Extrait du registre des délibérations du Conseil communautaire

Conseil Communautaire du	7 décembre 2018
--------------------------	-----------------

Titre	Route Nationale 147 - Déviation de Mignaloux-Beauvoir
-------	---

RN 147 - Aménagement de l'entrée Sud-Est de l'agglomération de Poitiers							
Carte d'insertion des scénarios d'aménagements						MARS, 2018	
40188	OP1	ETI	GEN	000	000	0000	RAP INT 0033 A 00

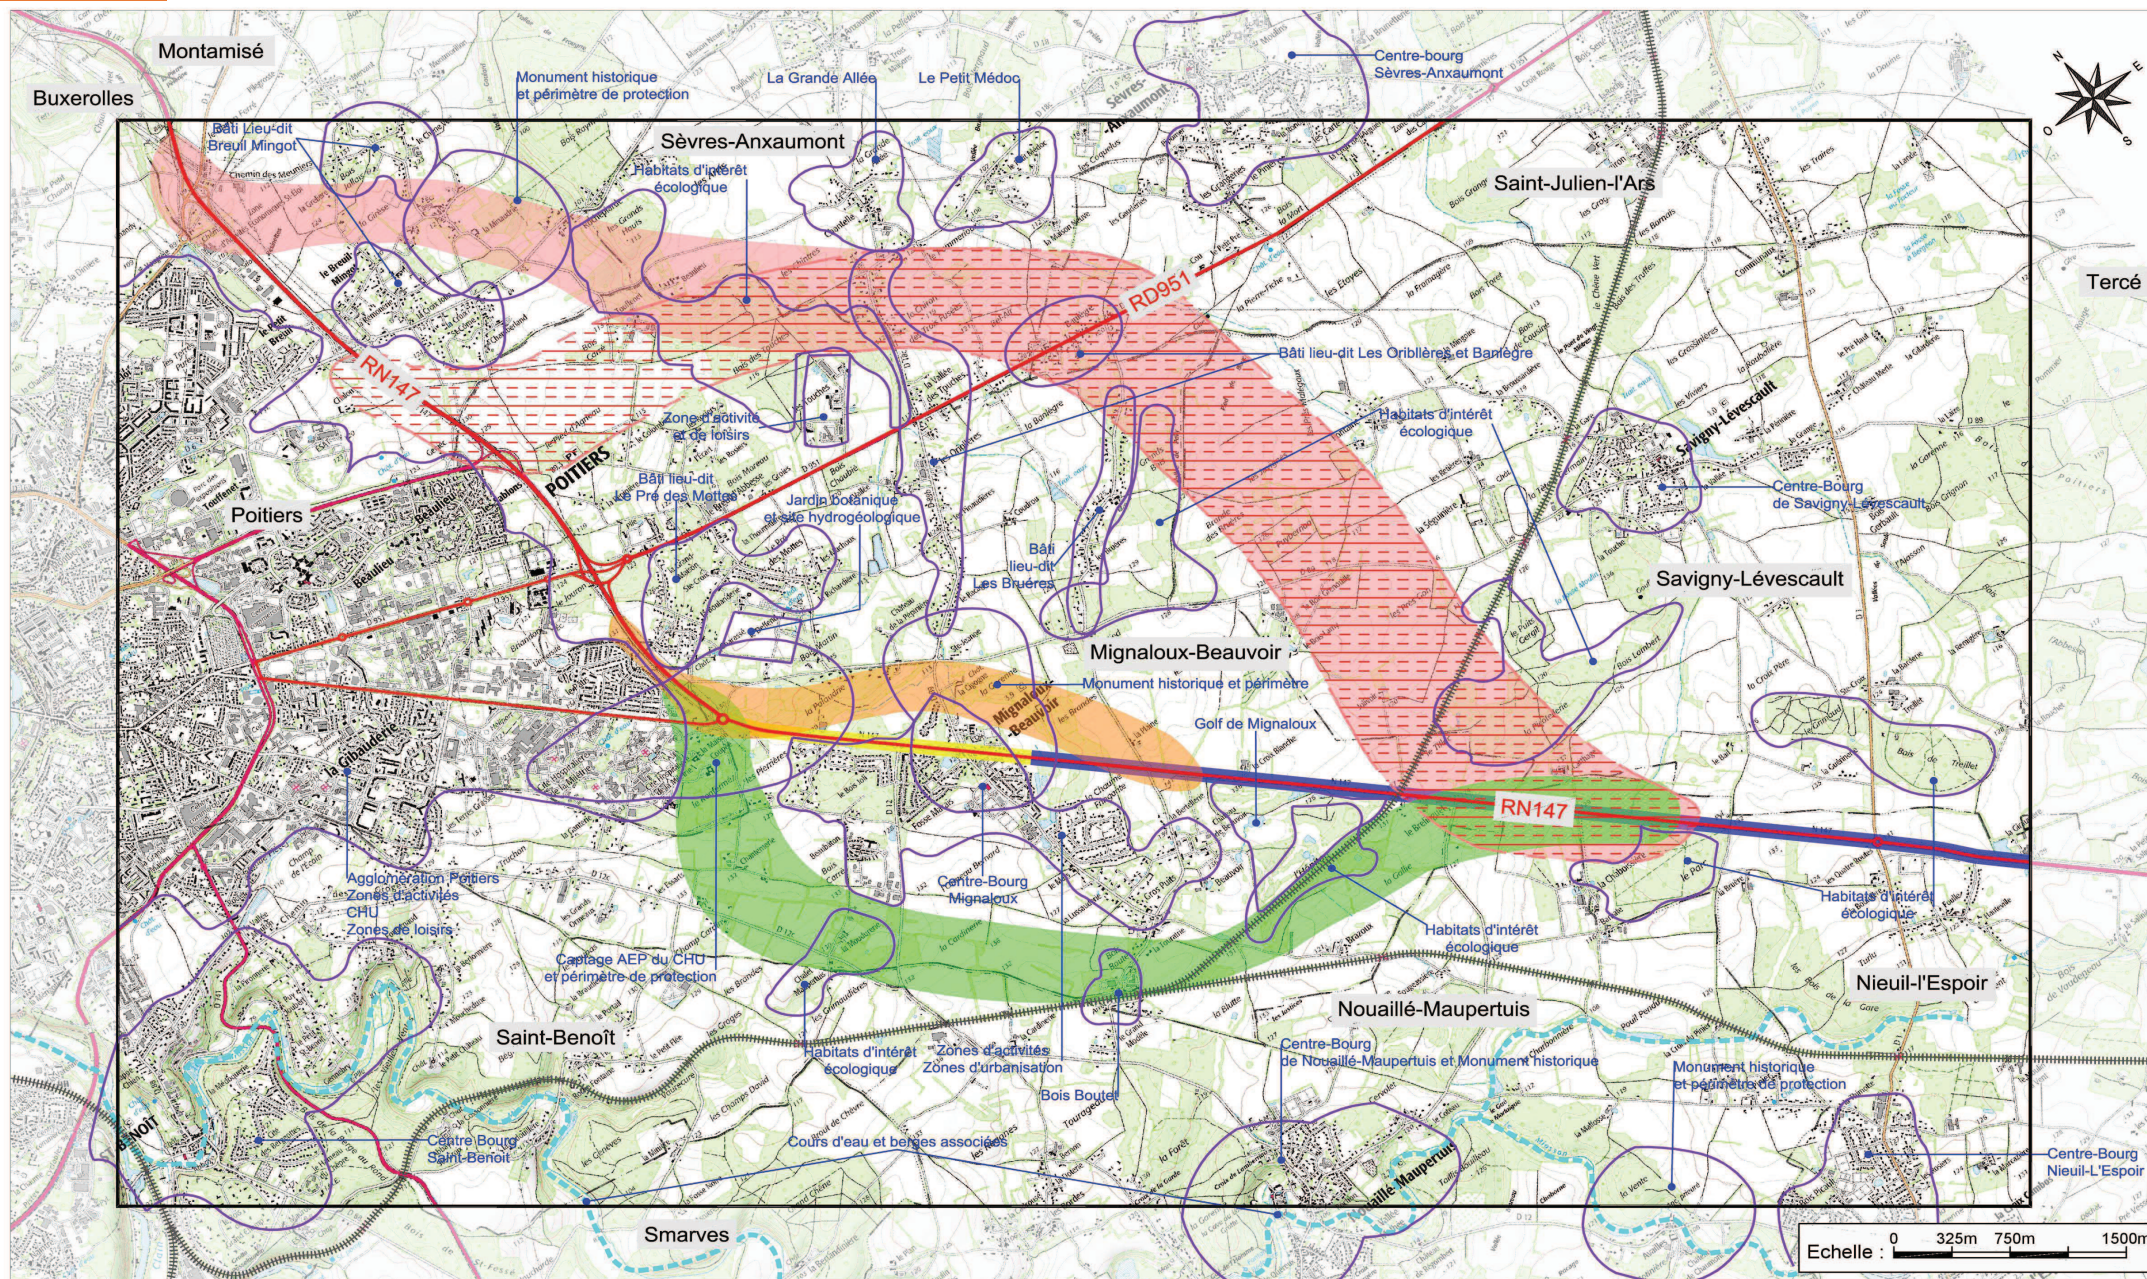
- Les scénarios 1, 2 et 4, dans leur conception actuelle de tranchée ouverte, ne répondent pas au projet de territoire de Grand Poitiers. Ce ne sont pas ceux d'une déviation qui écarterait la majorité des flux routiers de la traversée du bourg de Mignaloux-Beauvoir. L'impact humain est très important, les nuisances sonores et la pollution atmosphérique continueraient à dégrader la qualité de vie des riverains.

- Le Nord court (N° 4) crée irrémédiablement une nouvelle fracture au centre de Mignaloux-Beauvoir.
 - Ces scénarios bloquent tout développement cohérent du bourg.

- Ils ne peuvent être acceptés, encore moins si cet aménagement devait devenir une portion d'autoroute.
- En contournant Mignaloux-Beauvoir par le sud, le scénario 3 bloque le développement économique de la commune et soumettrait de nombreux riverains aux nuisances de la circulation lorsque la ZAC des Magnals aura été mise en œuvre.

- Il ne peut être retenu.
- Les scénarios 5 et 6 se superposent quasiment au tracé de la variante N1 retenue en 2006.
 - Le n° 6, contournant le Breuil-Mingot, allonge inutilement la voie à créer.

- De plus, il n'offre pas l'intérêt du n° 5 qui, en se raccordant à la 2x2 voies actuelle au niveau de la pénétrante, permet d'offrir une véritable entrée est à Poitiers.

- Si la consommation de terres agricoles est plus importante que dans les autres projets, l'impact humain est toutefois bien minimisé.
 - Il autorise le développement des territoires.

- L'intersection avec la RD 951 permet de traiter simultanément les flux de la RN 147 et de la RD 951 et donc de repenser l'ensemble des accès Est de Poitiers.

C'est donc le scénario n° 5 qui est à privilégier pour la poursuite des études en prenant en compte les éléments suivants :

- A l'est de l'aménagement, le tracé définitif devra passer en limite des communes de Savigny-Lévescault et Mignaloux-Beauvoir, le long des espaces boisés. Il s'éloignera ainsi du développement futur de la commune de Savigny-Lévescault, pénalisera a minima l'agriculture et protégera le complexe ferme pédagogique de Carthage.
- Un échangeur complet est à créer à l'intersection avec la RD 951.
- Depuis l'échangeur avec la RD 951 et jusqu'au-delà de l'intersection avec la RD 18C, un soin particulier devra être apporté à la protection des riverains qui sont les plus proches du tracé que

sur le reste du parcours : protection des hameaux de la Banlègre, des Gauderies, de la Vallée des Touches, du Chiron des 3 Fusées, des Rosiers et du Colombier.

- Au raccordement avec la rocade actuelle, un échangeur complet devra être construit pour bien desservir l'entrée dans Poitiers par la pénétrante.
- L'actuel échangeur RN 147 – RD 951 devrait être complété par la création d'une sortie de la RN 147 vers l'avenue du Recteur Pineau et d'une entrée de l'avenue du Recteur Pineau vers la RN 147 en direction de Limoges.
- Le tracé possible est proposé en annexe 2.

- **de demander à ce que le scénario n° 5 « Nord long 1 » tel que tracé en rouge sur le plan annexé soit retenu pour les études de phase 2 en intégrant les points de vigilance décrits précédemment**
- **de demander à l'État de respecter ses engagements de calendrier d'opération, mener les études de phase 2 à leur conclusion en 2019 pour lancer l'enquête d'utilité publique au début de l'année 2020.**
